Sammendrag av innkomne innspill med forslagsstillers og kommunedirektørens kommentarer

Datert: 04.11.2024

Østfold fylkeskommune fremmer innsigelse til planforslag for Kvartal 256 på grunnlag av manglende tilpasning til bebyggelse mot Sandesundsveien og Korsgata. Planforslaget er i strid med de nasjonale og regionale kulturminneverdiene i Riksantikvarens Kulturmiljø og landskap av nasjonal interesse (tidligere NB!-område), Aksene i bysentrum (Sandesundsveien og Kirkeparken med Sarpsborg kirke), og planlagt utbygging vil være et fremmedelement i kulturmiljøet. Det må jobbes mer med å oppnå en bedre tilpasning til de verneverdige miljøene omkring. Volumer og høyder må reduseres; mot Sandesundsveien og Korsgata bør bebyggelse ikke være over fire etasjer. Østfold fylkeskommune stiller seg til disposisjon for dialog og rådgiving når det gjelder utforming og tilpasning av bebyggelsen.

Fig. 1 Utdrag fra Riksantikvarens database over kulturminner Askeladden. Det brune området med lilla grense er Kulturmiljø og landskap av nasjonal interesse (tidligere NBI-område) Aksene i bysentrum.

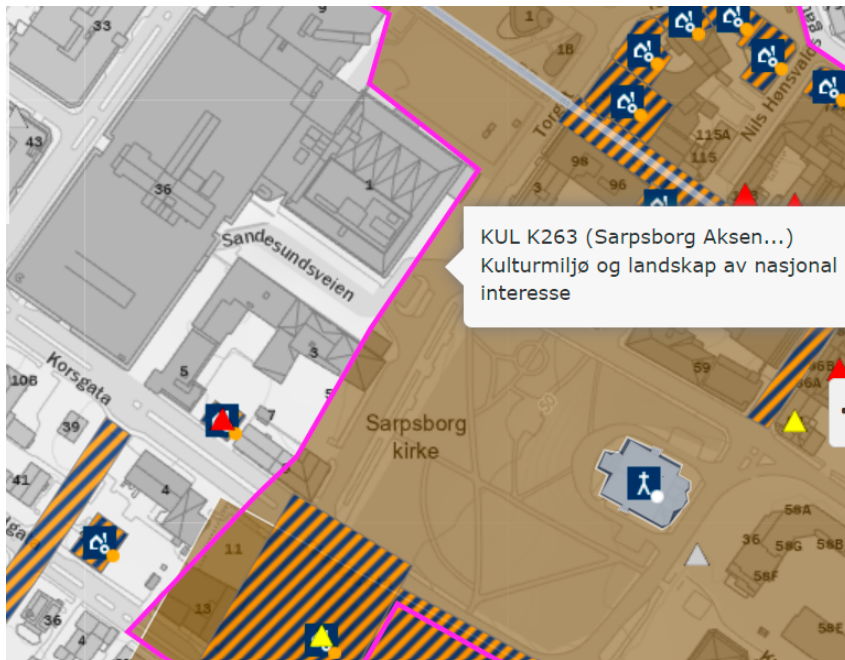
Hensynssone H570 kulturmiljø er ikke videreført i reguleringsplan med plankart og bestemmelser. Fylkeskommunen vil sterkt tilråde at det blir gjort, slik at hensynet til de nasjonale kulturminneverdiene blir synliggjort og ivaretatt.

- *Det har vært ansett som unødvendig å videreføre hensynssonen i plankartet da denne ligger inne i overordnet plan.*
- *Bebyggelsen svarer på Sentrumsplanens krav til oppdeling av fasader. FS ser vanskelig for seg hvordan å imøtekomme Fylkeskommunens uttalelse «...Videre mener fylkeskommunen at det er essensielt at den nye bebyggelsen i fasadeuttrykk og stil tar utgangspunkt i omgivelsens arkitektur slik at kvartalet ikke fremstår som et fremmedelement slik det foreslås...». Bebyggelse med vernestatus i nærheten er enkeltbygg fra ulike stilepoker. FS mener prosjektet som er illustrert tar opp dimensjoner i vindusutforming, materialitet etc. Angående utforming har det vært forsøkt å binde opp vesentlige utformingstema, FS har gått i dialog med kommunen og funnet frem til bestemmelser som i større grad sikrer tilpasning vedrørende tilpasning (se etterskrift).*

Sett fra vest/Korsgata, kirken er ikke synlig i dag

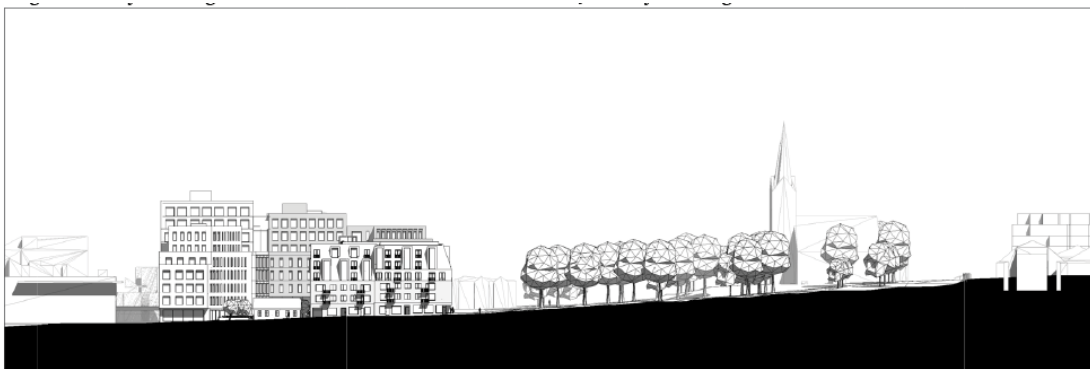
2. Om vi har tolket planen rett, kan de høyeste byggene bli 28,5 meter, og om det er noen tekniske installasjoner som er tenkt plassert på taket, vil høyden øke ytterligere. Sarpsborg kirke er rundt 35-40 meter høy, men ligger høyt i terrenget. Vi tror ikke den

- 1 Kirkeparkens med dennes utforming og funksjon vil ikke endres som følge av planforslaget.
- 2 Det er i tilpasningsanalysen gjennom perspektiver redegjort for at Kirken ikke er synlig i dag fra Korsgata. Det er videre undersøkt flere standpunkt mot vest og nordvest, utbygging ihht planforslaget vil ikke endre kirkens synlighet i bybildet fra gateplan. Kirken ligger på et høydetrapp og ny bebyggelse vil etter FSs mening ikke være konkurrerende med kirkens posisjon/høyde (se oppriss under).

21 mars kl 12 ny situasjon

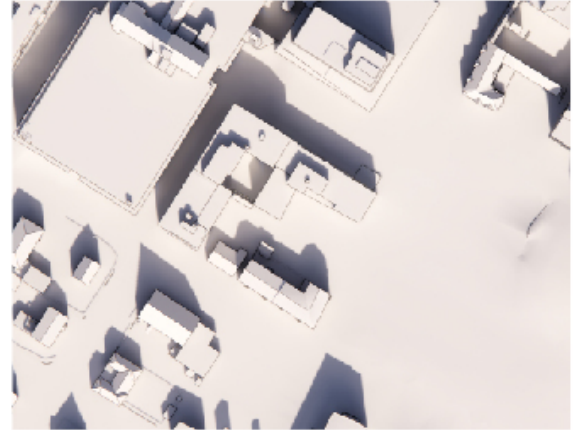
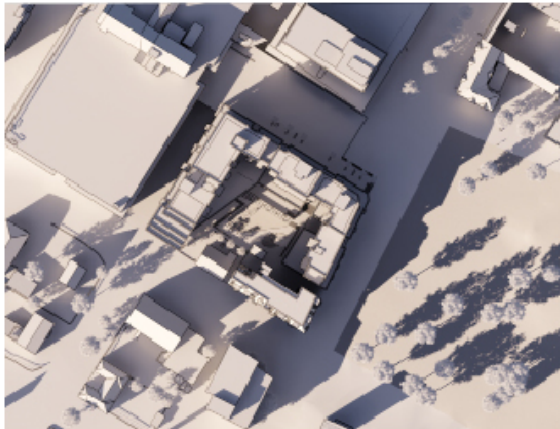
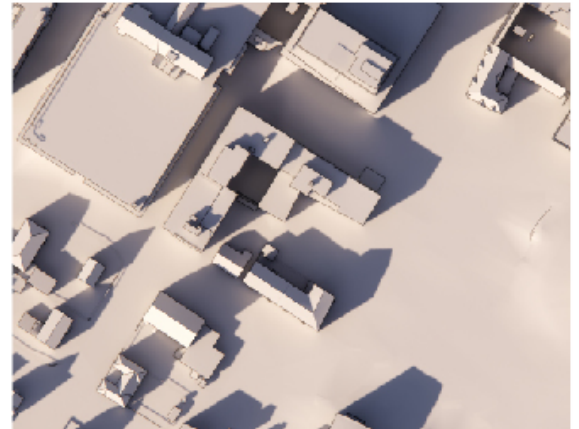
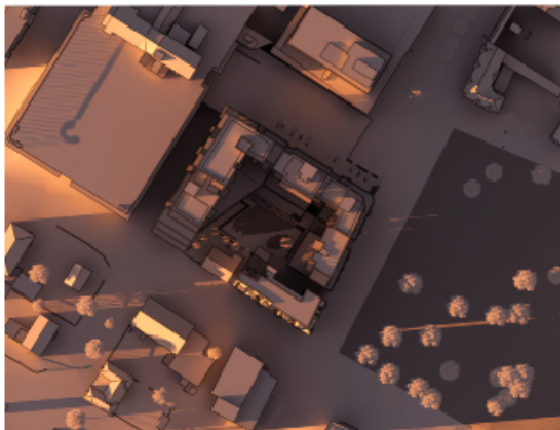
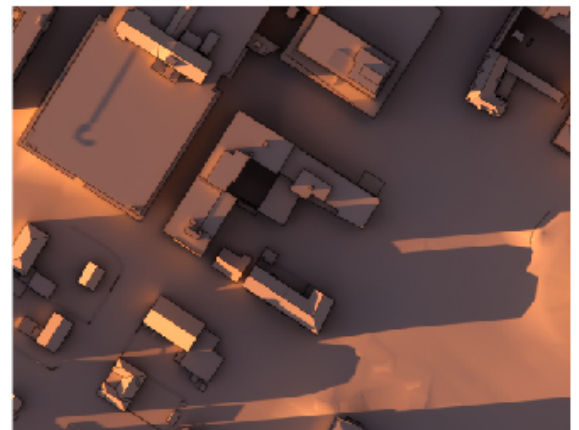
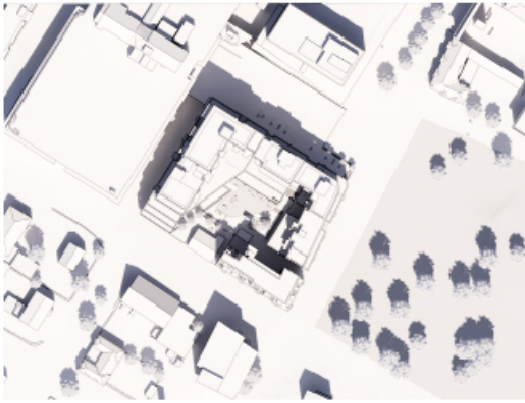
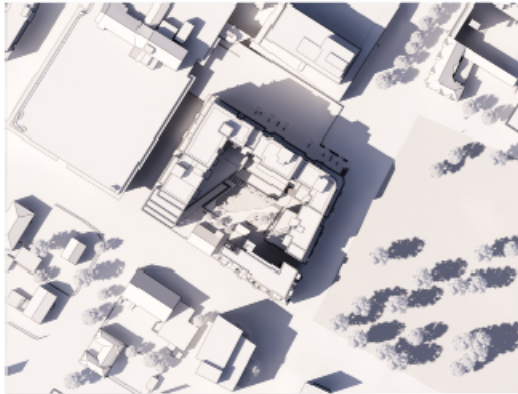
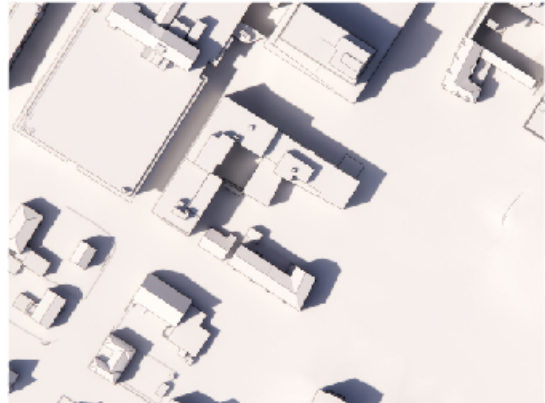
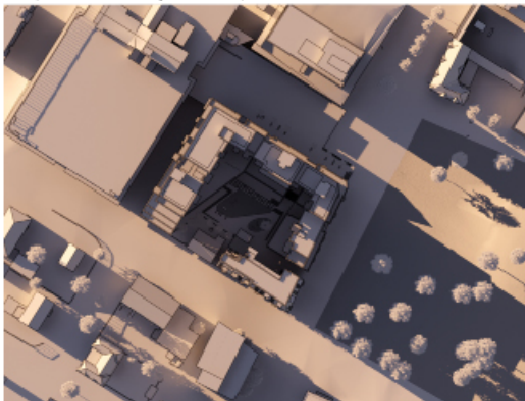
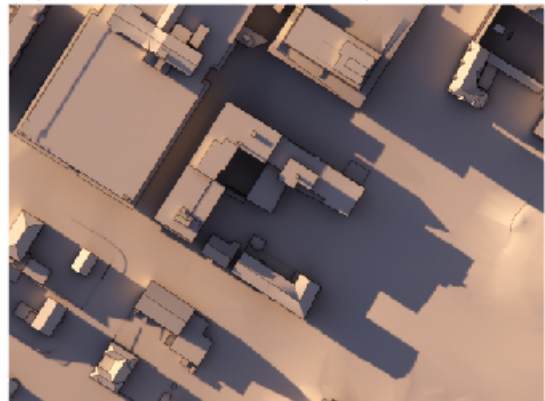
3. Kirkeparken er en grønn lunge i sentrum av Sarpsborg by som er viktig for befolkningen og byen generelt. Vi er bekymret for at solforholdene i parken vil bli påvirket av den nye bygningsmassen, og således vil ha en negativ innvirkning på den kulturhistoriske verdien parken representerer. Vi henstiller derfor til at konsekvensene for solforholdene i parken blir utredet nærmere.

- 3 Merknaden tas til følge, solstudier av eksisterende forhold opp mot solstudier i planforslaget er vist under.

Vår- og høstjevndøgn: solstudiene under viser at ny bebyggelse starter å skyggelegge den helt vestlige delen av parken mot Sandesundsveien fra ca kl 16. Området som skyggelegges tiltar utover ettermiddagen/kvelden. Ved 18-tiden
